PROYECTO: SEA HILLS.

**RESPUESTA A PRIMERA AMPLIACIÓN DE INFORMACIÓN
SOLICITADA MEDIANTE EL OFICIO DEIA-DEEIA-AC-0074-2406-2024**

Panamá, 24 de junio de 2024
DEIA-DEEIA-AC-0074-2406-2024

De acuerdo a lo establecido en el artículo 62 del Decreto Ejecutivo No. 1 de 1 marzo de 2023, le solicitamos la primera información aclaratoria al Estudio de Impacto Ambiental (EsIA) Categoría II, titulado “SEA HILLS” a desarrollarse en el corregimiento de El Líbano, distrito de Chame, provincia de Panamá Oeste, que consiste en lo siguiente:

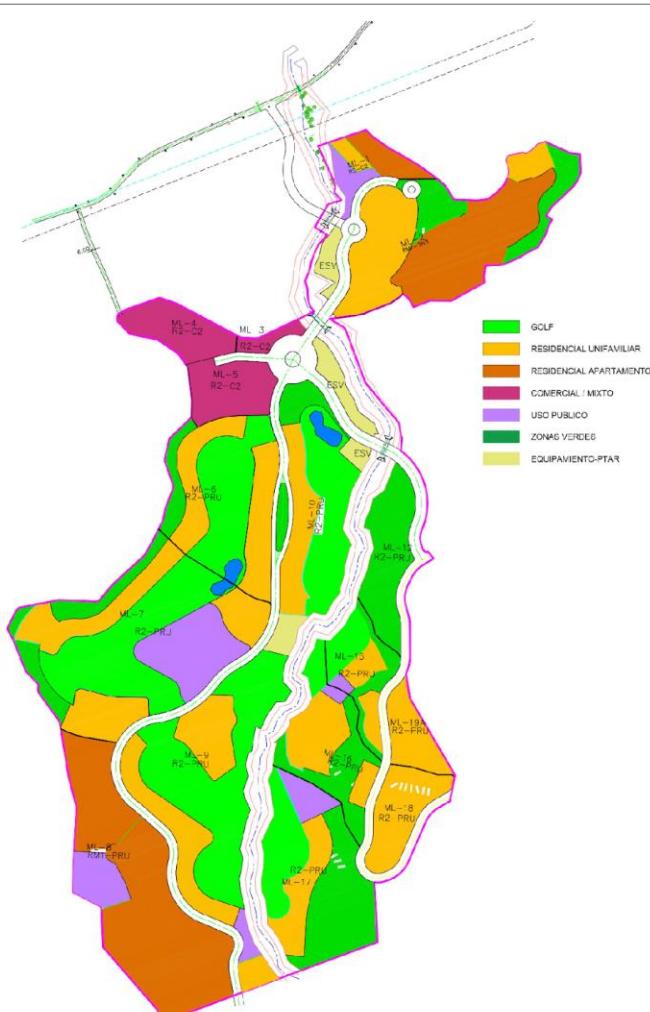
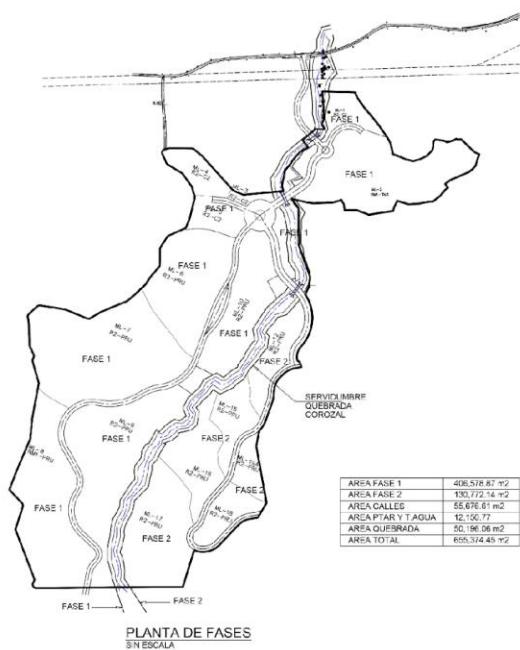
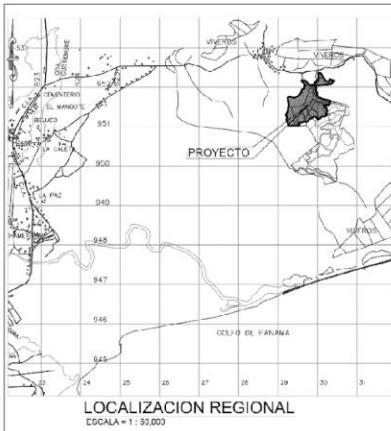
- Presenta esquema del master plan del proyecto con sus diferentes usos de Suelos y áreas correspondiente, en este esquema, se señalan 2 fases, indicar si se desarrollarán las dos fases o si se contempla desarrollar por fase e indicar la fase a desarrollar.
- En la descripción del proyecto: señalan la construcción de infraestructuras y construcción de viviendas unifamiliares, bifamiliares y edificios en cada fase, sin embargo, no se presenta plano de diseño de cada fase con la ubicación de los lotes, residenciales, edificios de apartamentos (27 para la fase 1 y 33 para la fase 2), vialidad, usos públicos entre otros, que permita visualizar el desarrollo del proyecto. Deberá contar con revisión del Anteproyecto SEA HILLS, por la Dirección Nacional de Ventanilla Única del

- En efecto se confirma que el proyecto residencial, comercial y turístico será desarrollado en dos (2) fases como se puede apreciar en el plano que se aporta en la página siguiente, que cuenta con una planta de fases y sus áreas correspondientes.

Adicionalmente en este plano se pueden verificar los diferentes usos de suelo, las áreas y la descripción de las obras entre otros por Macrolote.

- En el plano que antecede se puede apreciar el proyecto conceptualizado a nivel de Macrolotes, en donde se muestran los diferentes usos de suelos que tendrá el proyecto, y en donde se pueden apreciar la vialidad interna, áreas de equipamiento urbano (PTAR's), Cancha de Golf, lagos y cruces sobre Qda. Corozal.

PLANO DEMOSTRATIVO DE FINCAS

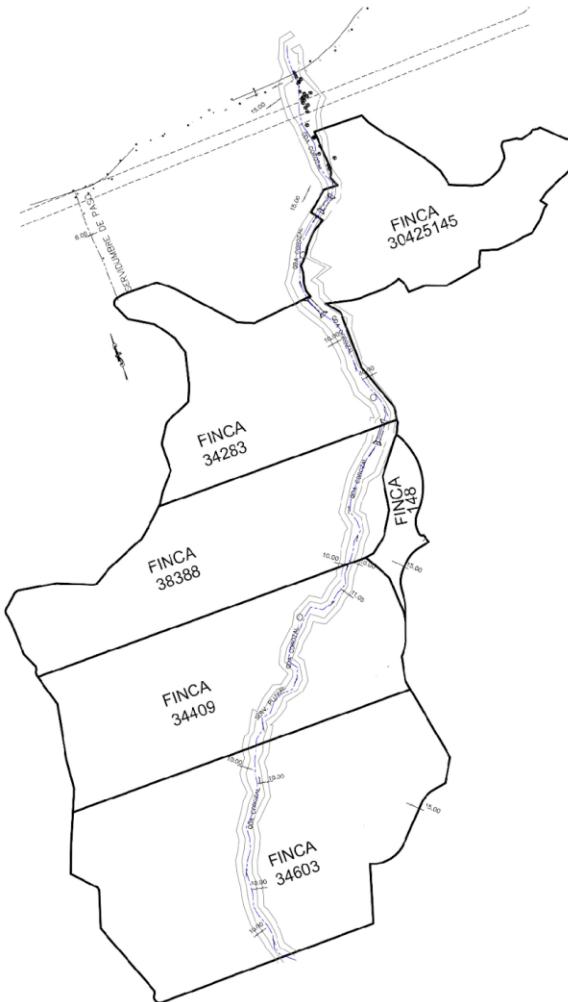
PREGUNTA N° 5: En la página 9 del EsIA, punto 2.0. **Resumen Ejecutivo**, se indica "consiste en el Estudio de Impacto Ambiental Categoría II del proyecto SEA HILLS, iniciativa de la empresa promotora Desarrollo Ganadera del Cerro, S.A., inscrita en la sección Mercantil del Registro Público en el Folio 155709549, a desarrollarse en las Fincas No: 30425145, 34283, 38388, 34409, 34603 y 148 con código de ubicación 8306 ubicadas en el corregimiento de El Líbano, distrito de Chame, provincia de Panamá Oeste. El proyecto se ejecutará en el sector este de la serranía de Chame o Cerro Chame, y abarcará una superficie de 65 has+ 3,893.44 m². Sin embargo, no se especifica la superficie a utilizar de cada finca: por lo antes descrito:

- a. En la siguiente página se presenta el plano de distribución de las fincas y las porciones o superficies que será necesario tomar de cada una para la ejecución del proyecto.
- b. En el caso de las cartas de autorización de propiedades que no pertenecen al promotor fueron actualizadas estas misivas debidamente autenticadas, en donde se autoriza el uso de las porciones que se requieren para la ejecución del proyecto conforme a lo plasmado en el plano adjunto; se aclara que la única finca que no será utilizada en su totalidad será la No 148, según se puede apreciar, ya que de esta será utilizada una superficie de 1.38 has de las 74.38 has con que cuenta en su totalidad. El resto serán usadas por completo o al 100%.

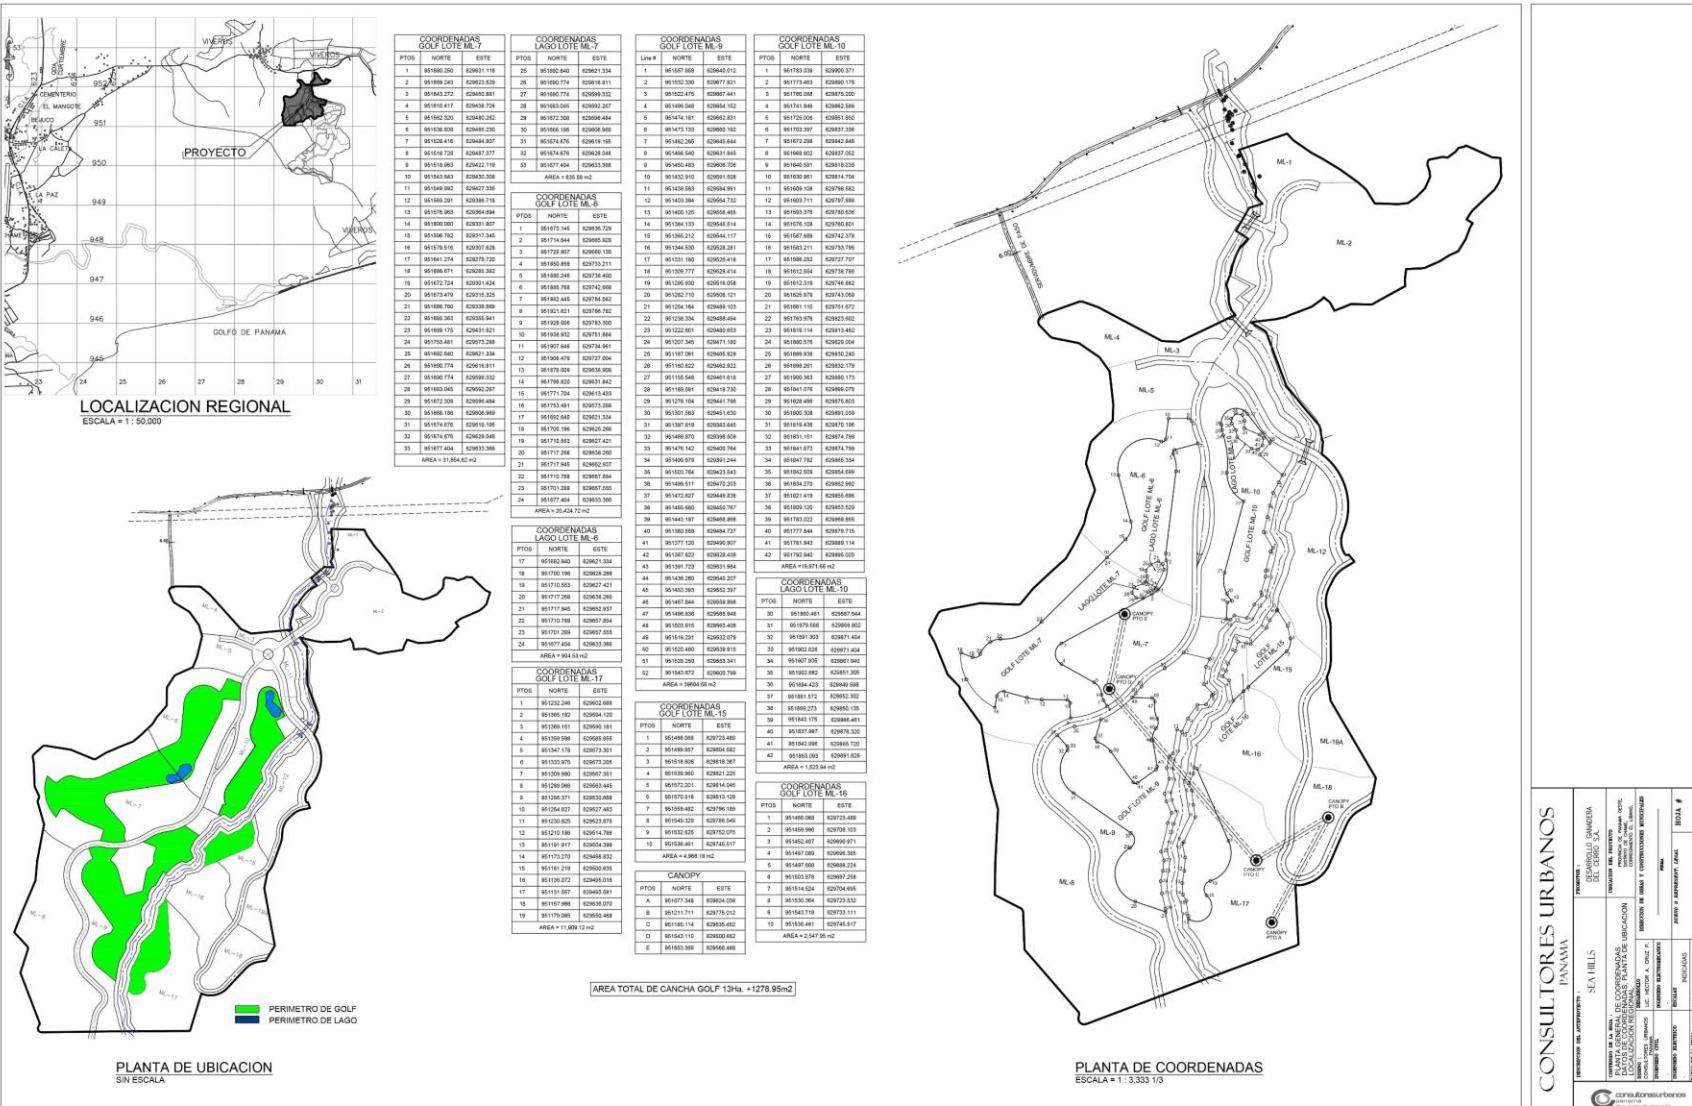
- a. Presentar las coordenadas de ubicación de la cancha de golf e indicar su superficie.
- b. Presentar plano donde se visualice la ubicación de la cancha de golf.
- c. Aclarar si la actividad de canopy está contemplada dentro del alcance del presente EsIA. De ser afirmativo presentar: coordenadas y plano donde se visualice la ruta para la actividad antes mencionada.

- a. En la página siguiente se presenta el plano en donde se puede apreciar la cancha de golf y el canopy. Este plano cuenta con las coordenadas de ubicación de estas amenidades y en formato Excel en el archivo digital que se presenta con este documento también se encuentran.

- b. Ver respuesta de acápite a.
- c. Se aclara que la actividad de canopy sí se encuentra contemplada como parte de los componentes a desarrollar en el proyecto Sea Hills. En ese sentido se aporta en el plano precitado el recorrido o ruta de esta actividad, y sus coordenadas a continuación.

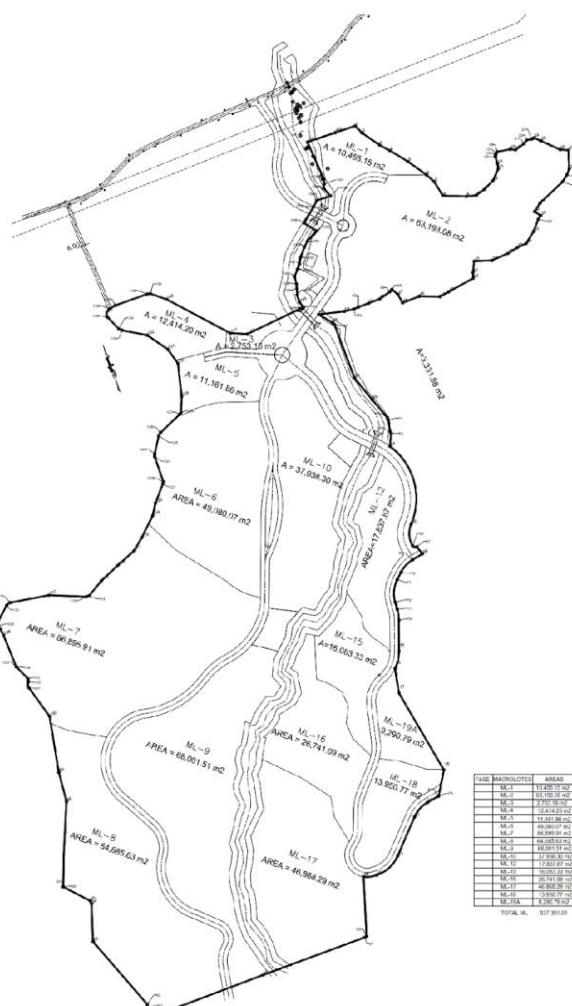
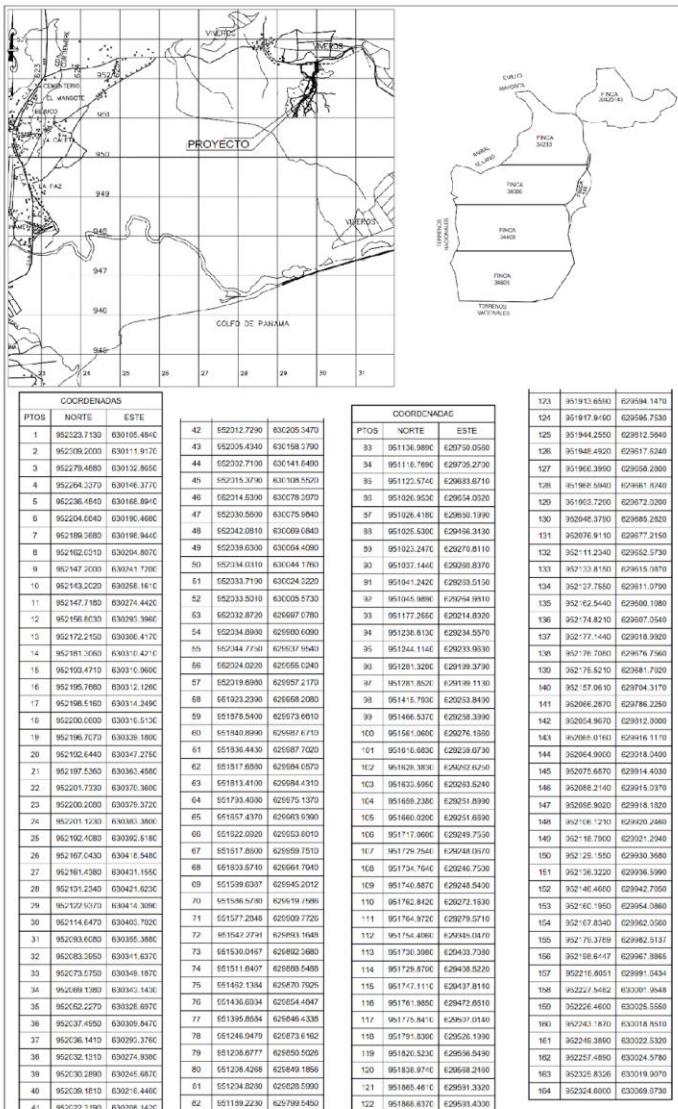
PREGUNTA No 7. En el punto **4.0 descripción del proyecto obra o actividad**, pág. 23 del EsIA, se describen las fases con las que contará el proyecto: **Fase 1:** se encuentran los macrolotes ML1 y ML2, los cuales abarcan una superficie aproximada a las 9 hectáreas. **Fase 2:** comprende a un sector de aproximadamente 50 hectáreas. En los macrolotes ML3, ML4, ML5, ML1 1, y ML6, ML7, ML8, ML9, ML10, ML12, ML15, ML16, ML17, ML18, ML19A. Sin embargo, en la pág. **8, Resumen Ejecutivo**, se menciona que el proyecto abarcará una superficie de 65 has + 3,893.44 m². Por lo que no queda claro la huella total del proyecto. Por otro lado, mediante la verificación realizada a través del MEMORANDO-DIAM-0625-2024, las sumatorias de las superficies de los Lotes ML 1-ML 19, no concuerda con las superficies indicadas a desarrollar por fase. Por lo antes mencionado, se solicita:

- a. Aclarar la huella total a desarrollar. En caso a variar la superficie de las 65 has + 3,893.44 m². Presentar las coordenadas correspondientes.
- b. Verificar y presentar las coordenadas de los lotes ML 1-ML 19 e indicar las superficies.
- c. Presentar el desglose (cantidad) de las infraestructuras a construir por fase y lote.
- d. Presentar planos legibles del proyecto a desarrollar, donde se observe claramente los componentes del proyecto (cantidad de edificios, locales comerciales, Viviendas, lagos cancha de golf, área verde, calles internas entre otros), de forma que permita conocer su distribución.

Las coordenadas WGS 84 de la huella total del proyecto se aportan a continuación y en el CD que acompaña a este documento en formato Excel, adicionalmente el plano del polígono general se presenta en la página siguiente:

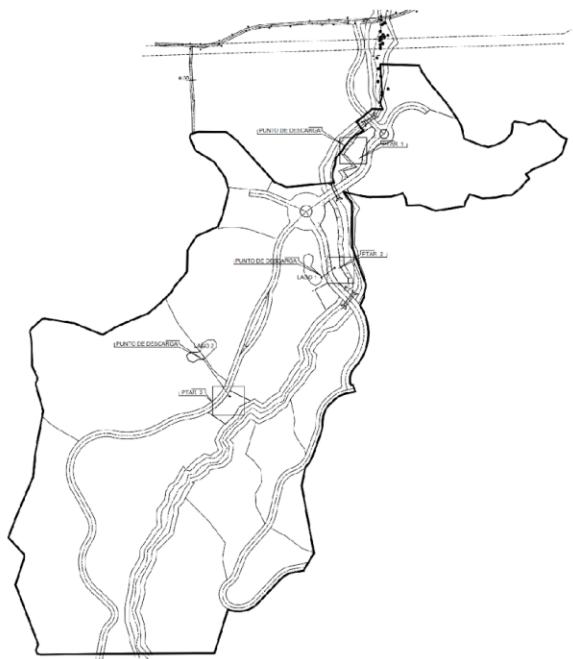
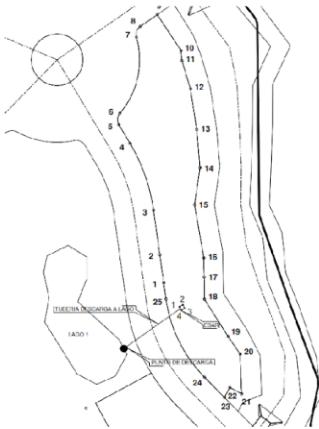
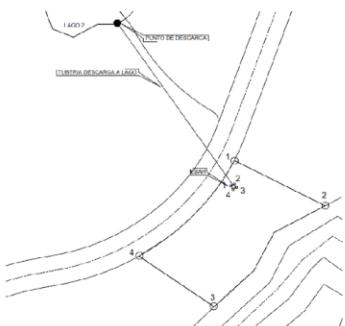
Sin embargo, la sumatoria para la construcción de viviendas, apartamento y locales, da un total entre las 2 fases de 2,750 unidades aproximadamente. En este mismo sentido la Dirección Regional de Panamá Oeste, mediante el Informe Técnico DRPO-SEIA-11O-144-2024, indica "... El EsIA menciona que el punto de descarga de la Planta de Tratamiento de aguas residuales a construir, será la Quebrada Corozal, sin embargo, debido a que esta quebrada es utilizada por residentes y visitantes como balneario y forma parte de uno de los puntos de extracción de agua cruda para actividades recreativas". Por lo que se solicita:

- a. Aclarar en qué consiste la metodología de descarga de forma mixta de las PTAR.
- b. Aclarar si las tres (3) PTAR descargarán a los lagos artificiales.
- c. Identificar otras alternativas u opciones para la disposición final de los efluentes líquidos tratados, que sean beneficiosas al entorno ambiental del proyecto y no le causen afectación al cuerpo de agua que atraviesa por la propiedad.
- d. Ajustar y presentar la memoria técnica de las PTARs, según la cantidad de unidades de viviendas.
- e. Indicar la cantidad de lagos artificiales que se contemplan construir en el proyecto e indicar la superficie y volumen.
- f. Presentar las coordenadas de ubicación de los polígonos de los lagos.
- g. Presentar las coordenadas de las estructuras necesarias para transportar las aguas tratadas desde la PTAR hasta los lagos.

- h. Se presentan nuevamente las coordenadas de ubicación de los polígonos de las tres (3) PTAR's, sus superficies y los puntos de descargas son los siguientes:

Esta información se encuentra en el plano que se encuentra en la página siguiente.
